# 通学路要対策箇所図(城東小学校)

# 通学路要対策箇所図(城西小学校)

# 通学路要対策箇所図(城南小学校)

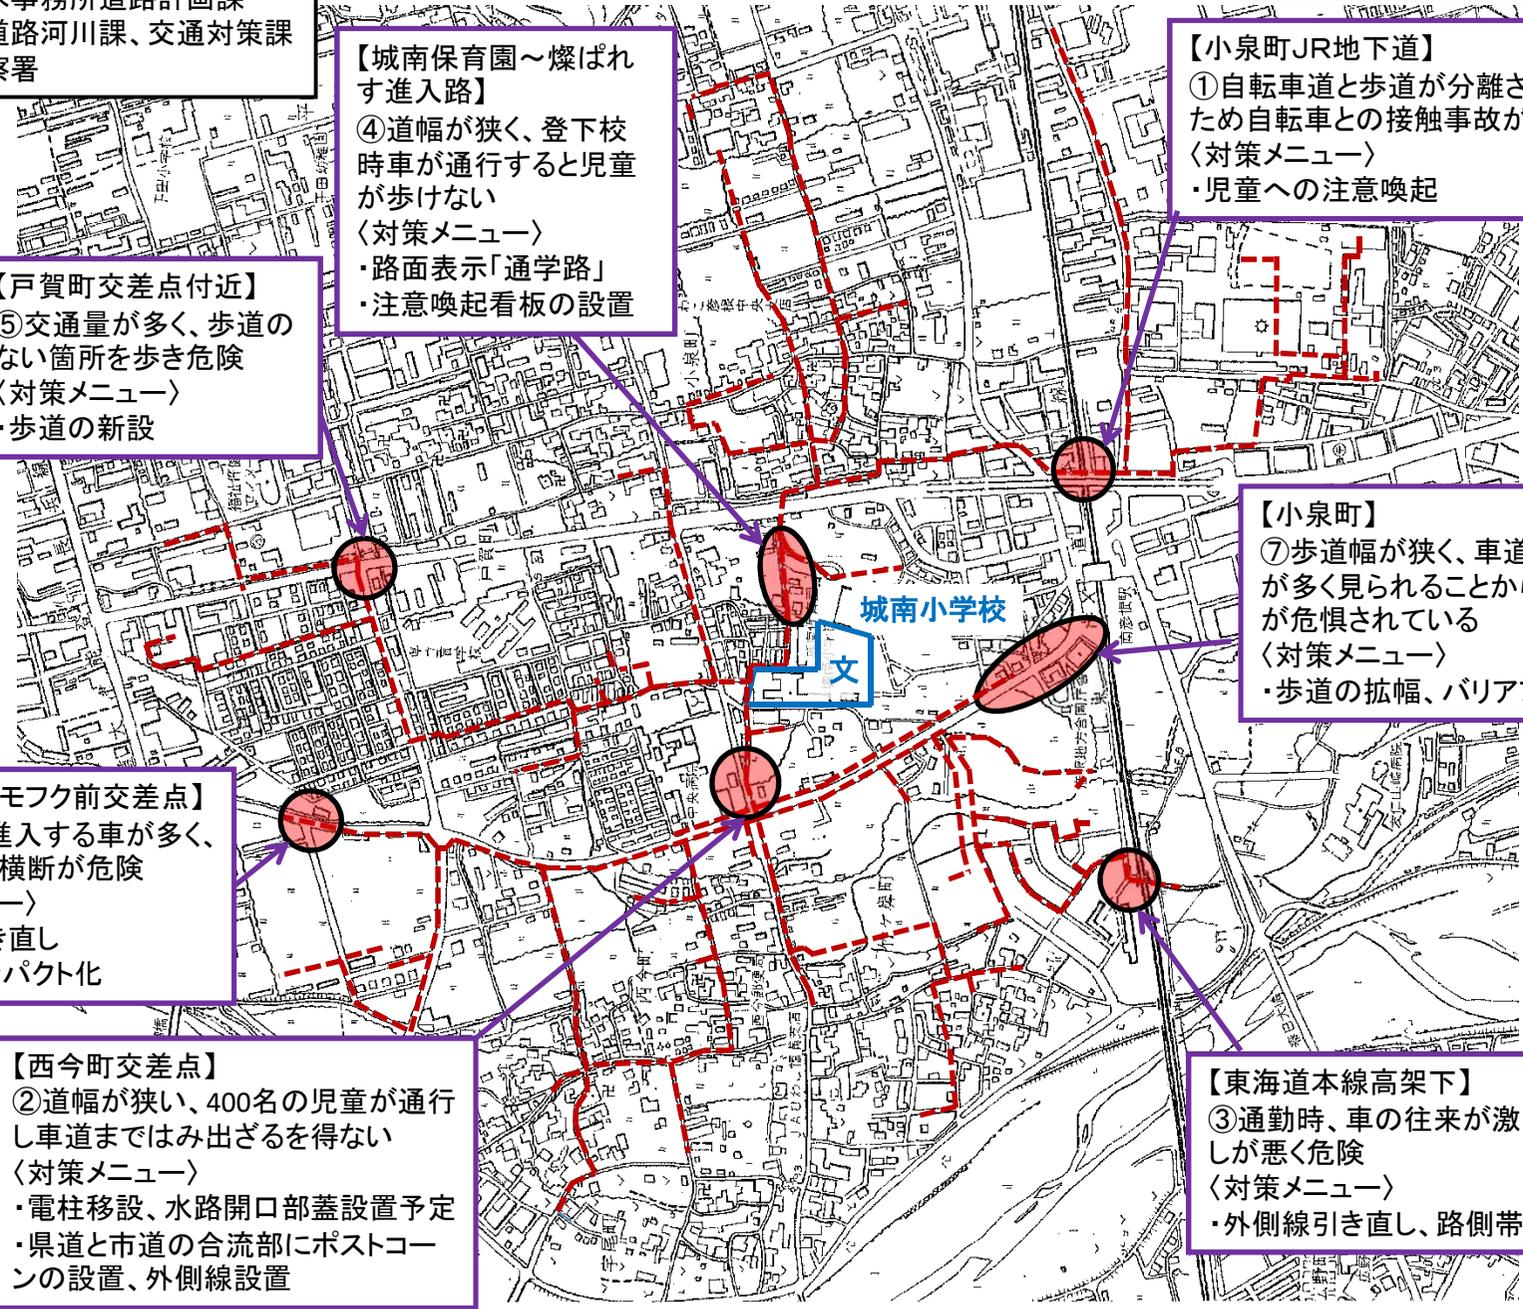
**【城南保育園～燦ぱれす進入路】**  
 ④道幅が狭く、登下校時車が通行すると児童が歩けない  
 <対策メニュー>  
 ・路面表示「通学路」  
 ・注意喚起看板の設置

**【小泉町JR地下道】**  
 ①自転車道と歩道が分離されていないため自転車との接触事故が多い  
 <対策メニュー>  
 ・児童への注意喚起

**【戸賀町交差点付近】**  
 ⑤交通が多く、歩道のない箇所を歩き危険  
 <対策メニュー>  
 ・歩道の新設

**【小泉町】**  
 ⑦歩道幅が狭く、車道へのはみ出しが多く見られることから車との接触が危惧されている  
 <対策メニュー>  
 ・歩道の拡幅、バリアフリー化

**【野瀬町 モモフク前交差点】**  
 ⑥T字路に進入する車が多く、通学児童の横断が危険  
 <対策メニュー>  
 ・外側線引き直し  
 ・交差点コンパクト化

**【西今町交差点】**  
 ②道幅が狭い、400名の児童が通行し車道まではみ出ざるを得ない  
 <対策メニュー>  
 ・電柱移設、水路開口部蓋設置予定  
 ・県道と市道の合流部にポストコーンの設置、外側線設置

**【東海道本線高架下】**  
 ③通勤時、車の往来が激しい。見通しが悪く危険  
 <対策メニュー>  
 ・外側線引き直し、路側帯カラー化

# 通学路要対策箇所図(佐和山小学校)

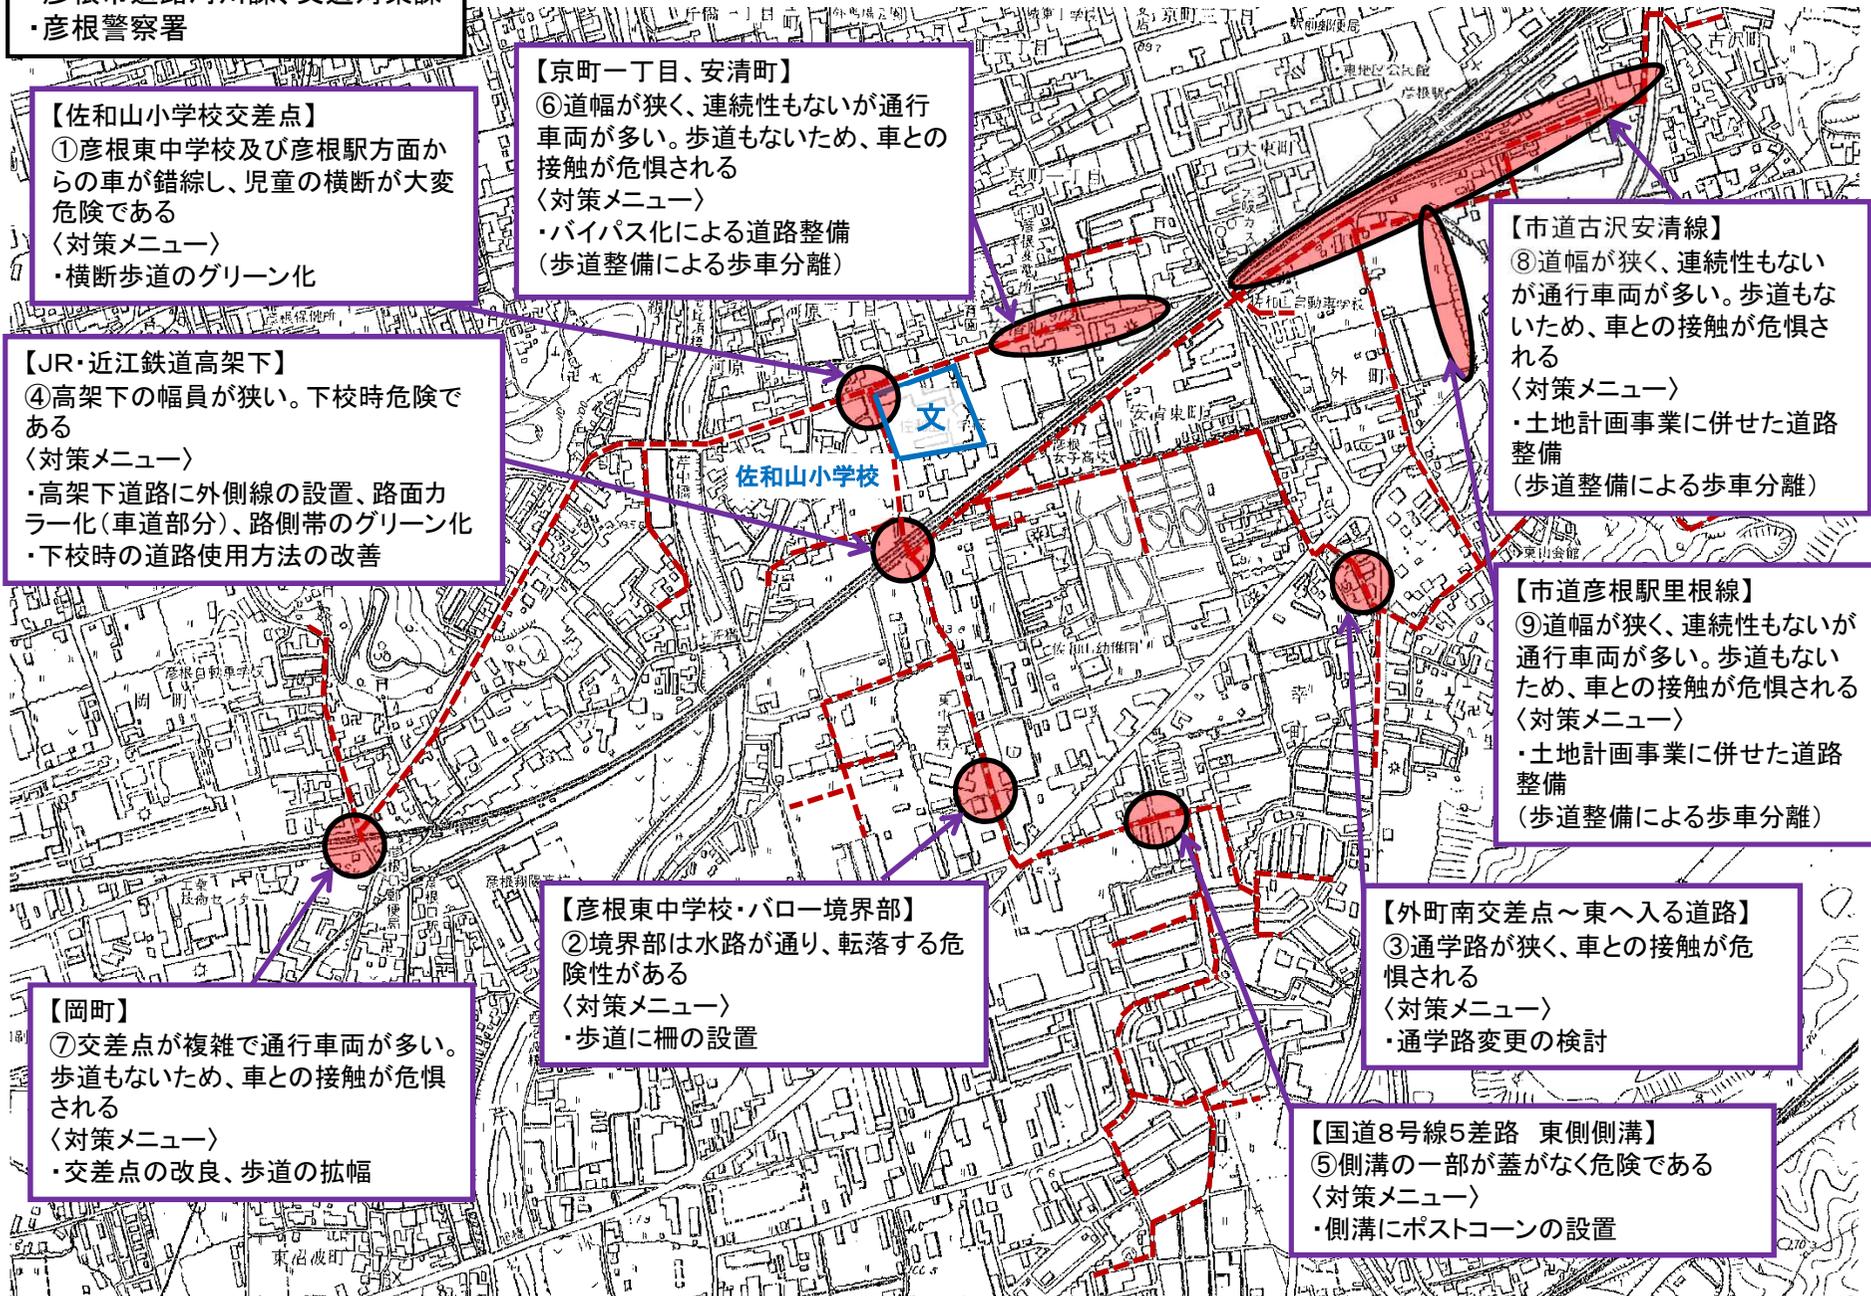
- ①彦根東中学校及び彦根駅方面からの車が錯綜し、児童の横断が大変危険である
- 〈対策メニュー〉
- ・横断歩道のグリーン化

- ⑥道幅が狭く、連続性もないが通行車両が多い。歩道もないため、車との接触が危惧される
- 〈対策メニュー〉
- ・バイパス化による道路整備
- (歩道整備による歩車分離)

- ④高架下の幅員が狭い。下校時危険である
- 〈対策メニュー〉
- ・高架下道路に外側線の設置、路面カラー化(車道部分)、路側帯のグリーン化
- ・下校時の道路使用方法の改善

- ⑧道幅が狭く、連続性もないが通行車両が多い。歩道もないため、車との接触が危惧される
- 〈対策メニュー〉
- ・土地計画事業に併せた道路整備
- (歩道整備による歩車分離)

- ⑨道幅が狭く、連続性もないが通行車両が多い。歩道もないため、車との接触が危惧される
- 〈対策メニュー〉
- ・土地計画事業に併せた道路整備
- (歩道整備による歩車分離)

- ②境界部は水路が通り、転落する危険性がある
- 〈対策メニュー〉
- ・歩道に柵の設置

- ③通学路が狭く、車との接触が危惧される
- 〈対策メニュー〉
- ・通学路変更の検討

- ⑦交差点が複雑で通行車両が多い。歩道もないため、車との接触が危惧される
- 〈対策メニュー〉
- ・交差点の改良、歩道の拡幅

- ⑤側溝の一部が蓋がなく危険である
- 〈対策メニュー〉
- ・側溝にポストコーンの設置

# 通学路要対策箇所図(旭森小学校)

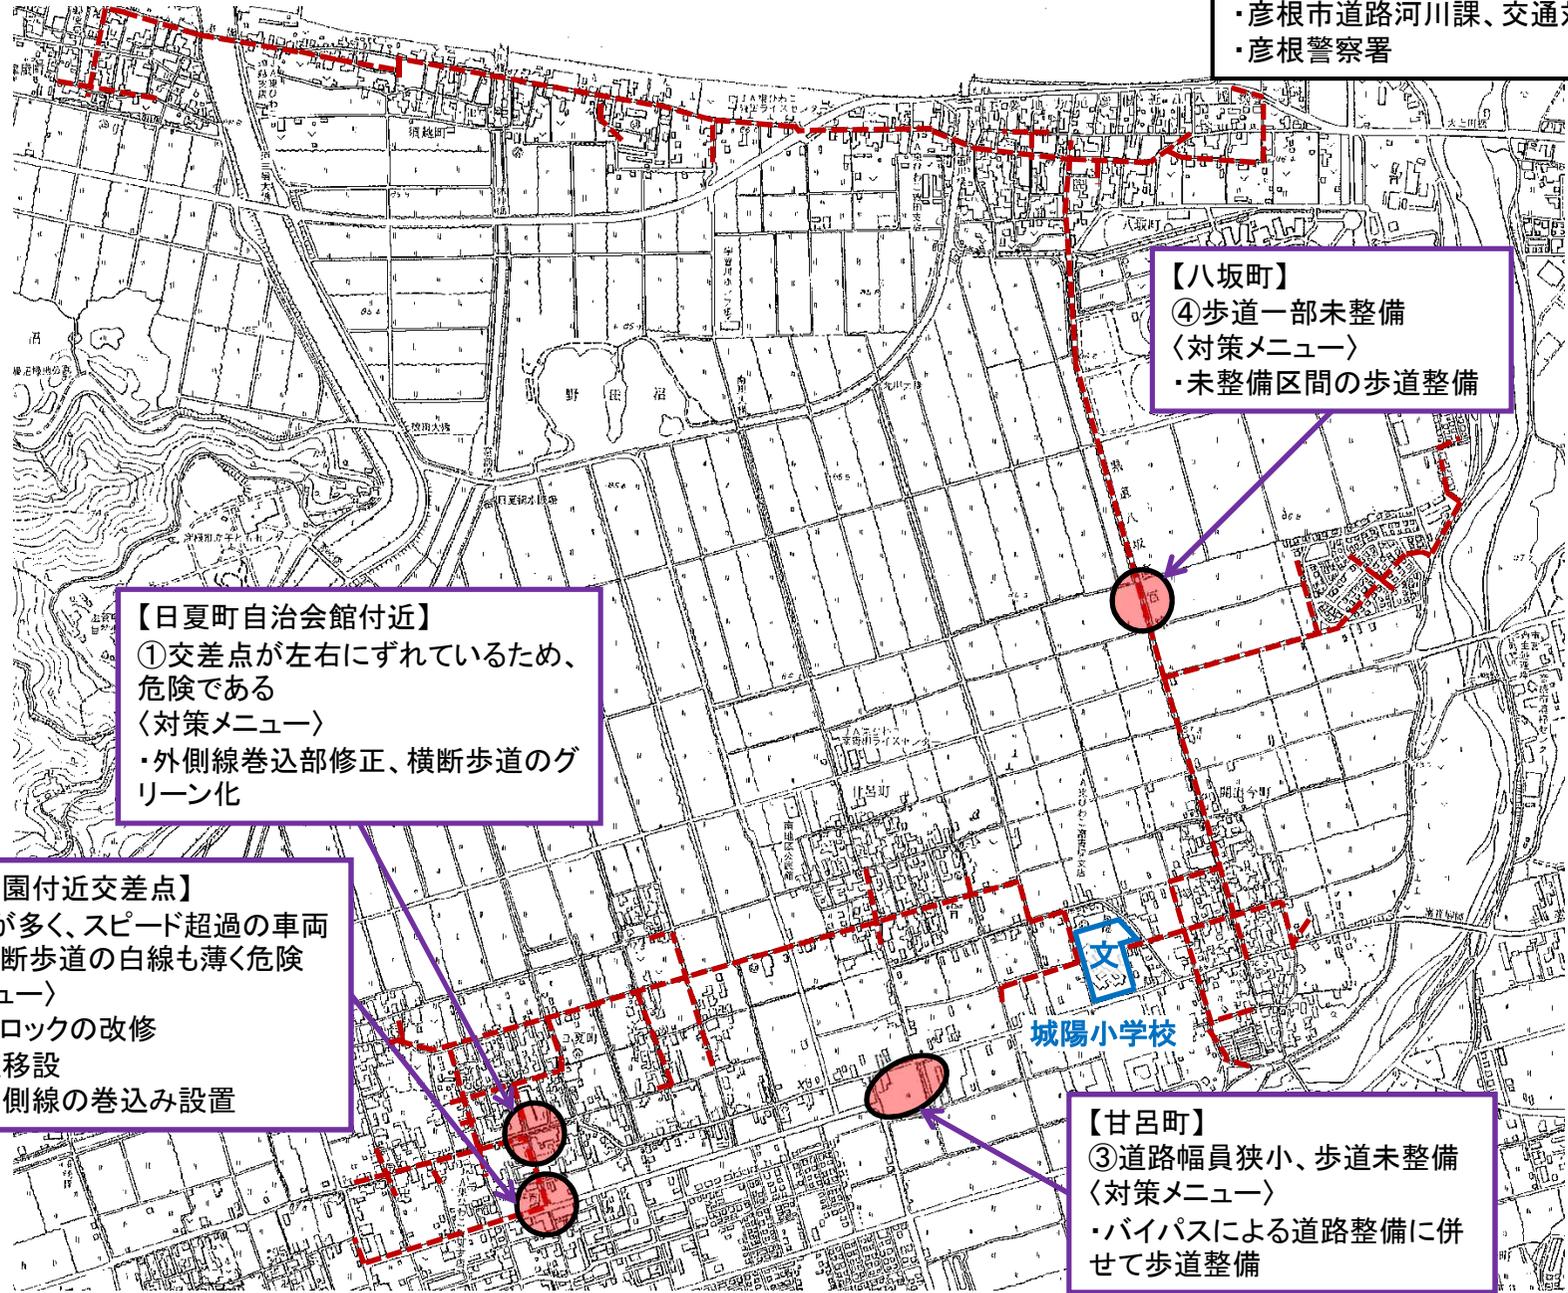
- ② 緩いカーブで幅員が狭く、見通しが悪い
- 〈対策メニュー〉
- ・横断歩道の設置、標識移設
- ・横断箇所について地元自治会と協議

- ③ 多くの児童が登下校しており、車道にはみ出す可能性がある
- 〈対策メニュー〉
- ・歩道内に柵を設置

- ① 通行量が多い。道幅が狭いなか登下校している。横断歩道の移設希望
- 〈対策メニュー〉
- ・地元の了解が得られず、横断歩道の  
新設不可
- ・ポストコーンの設置

# 通学路要対策箇所図(若葉小学校)

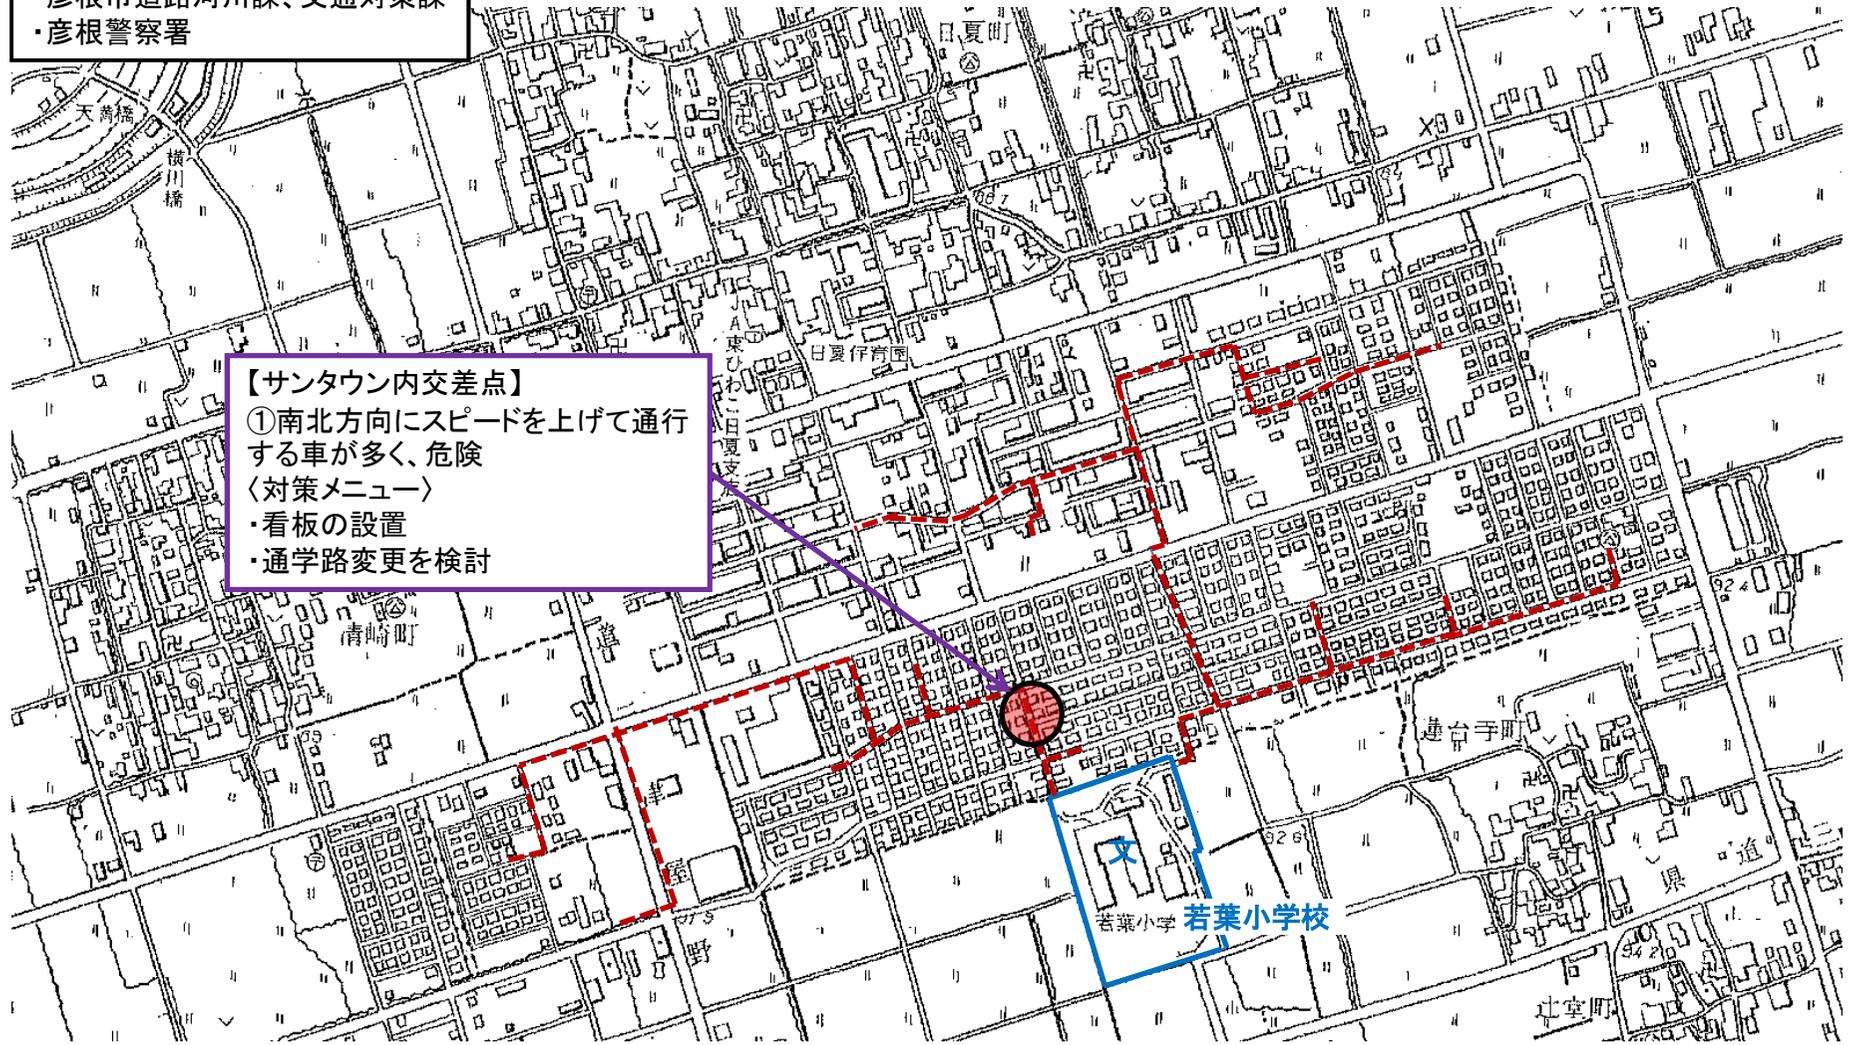
- ①南北方向にスピードを上げて通行する車が多く、危険  
〈対策メニュー〉
- ・看板の設置
  - ・通学路変更を検討

# 通学路要対策箇所図(金城小学校)

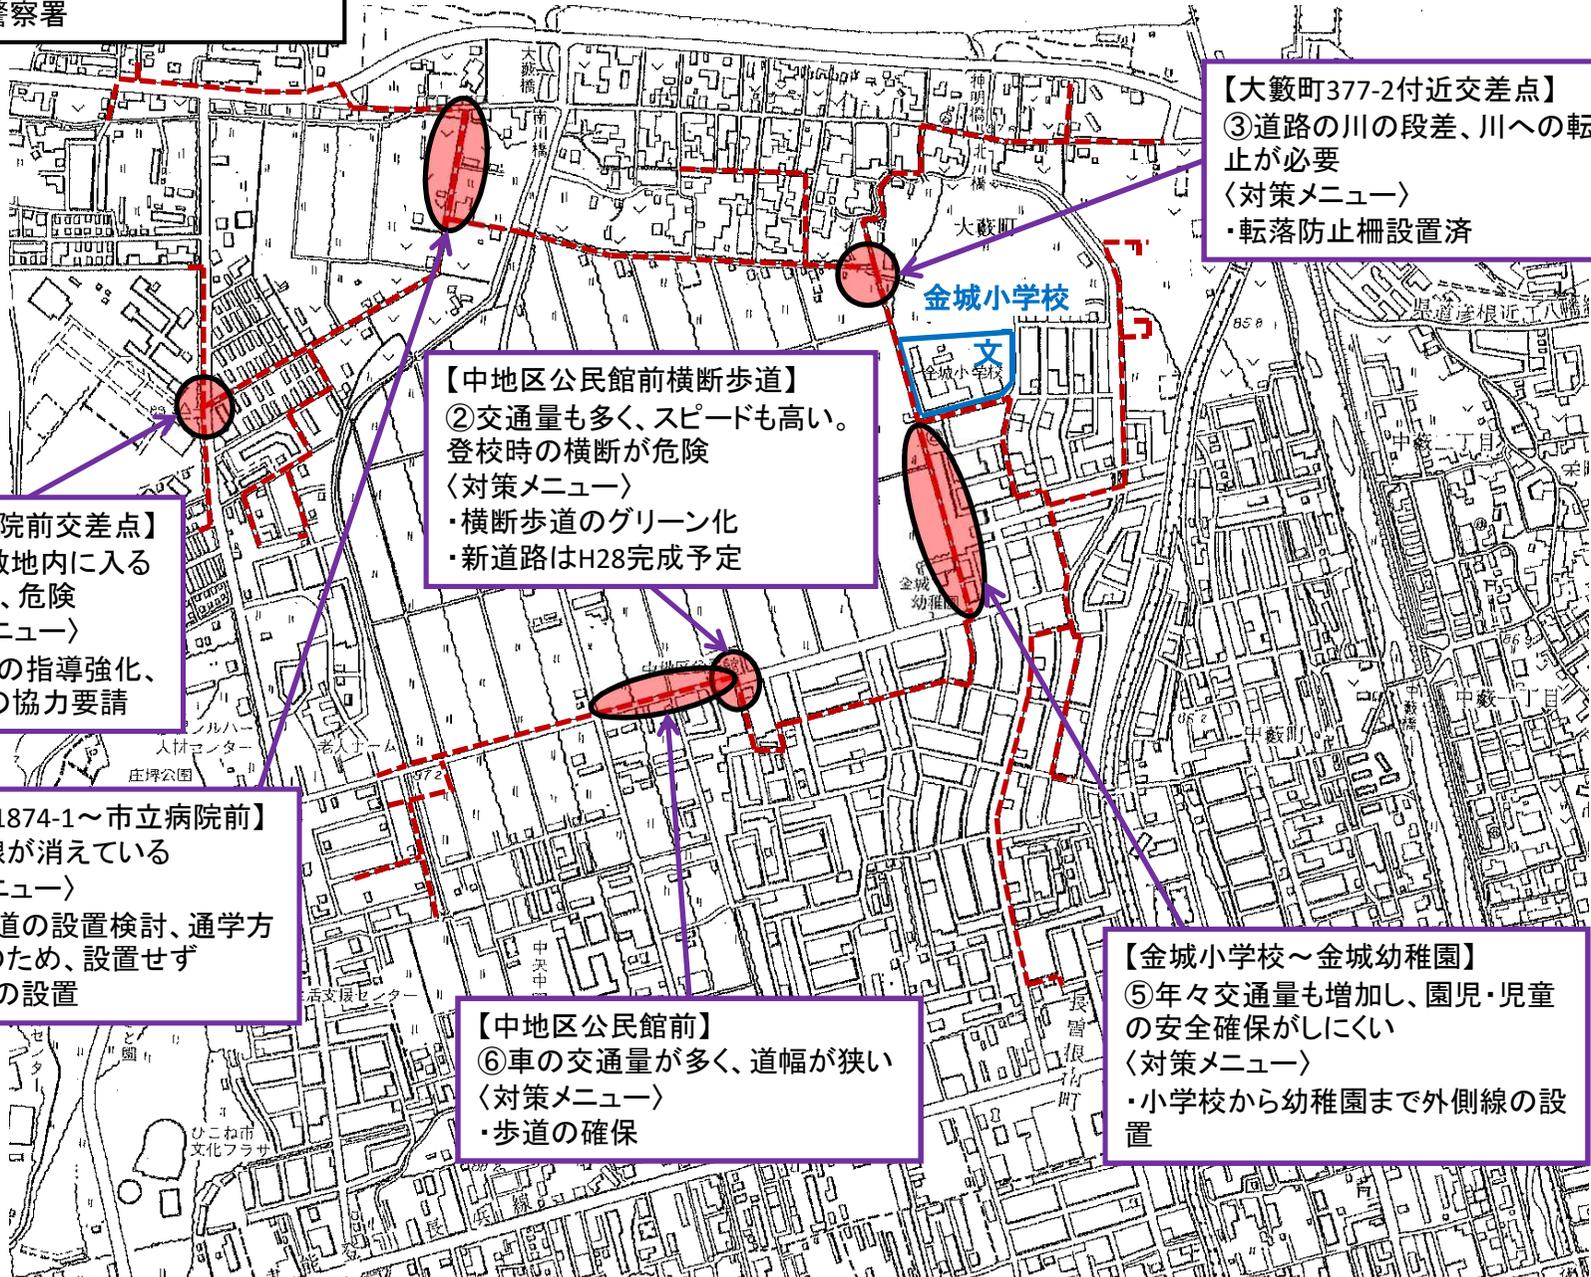
【大藪町377-2付近交差点】  
③道路の川の段差、川への転落防止が必要  
〈対策メニュー〉  
・転落防止柵設置済

【中地区公民館前横断歩道】  
②交通も多く、スピードも高い。  
登校時の横断が危険  
〈対策メニュー〉  
・横断歩道のグリーン化  
・新道路はH28完成予定

【市立病院前交差点】  
①病院敷地内に入る車が多く、危険  
〈対策メニュー〉  
・児童への指導強化、PTAへの協力要請

【大藪町1874-1～市立病院前】  
④外側線が消えている  
〈対策メニュー〉  
・横断歩道の設置検討、通学方法変更のため、設置せず  
・外側線の設置

【中地区公民館前】  
⑥車の交通が多く、道幅が狭い  
〈対策メニュー〉  
・歩道の確保

【金城小学校～金城幼稚園】  
⑤年々交通量も増加し、園児・児童の安全確保がしにくい  
〈対策メニュー〉  
・小学校から幼稚園まで外側線の設置
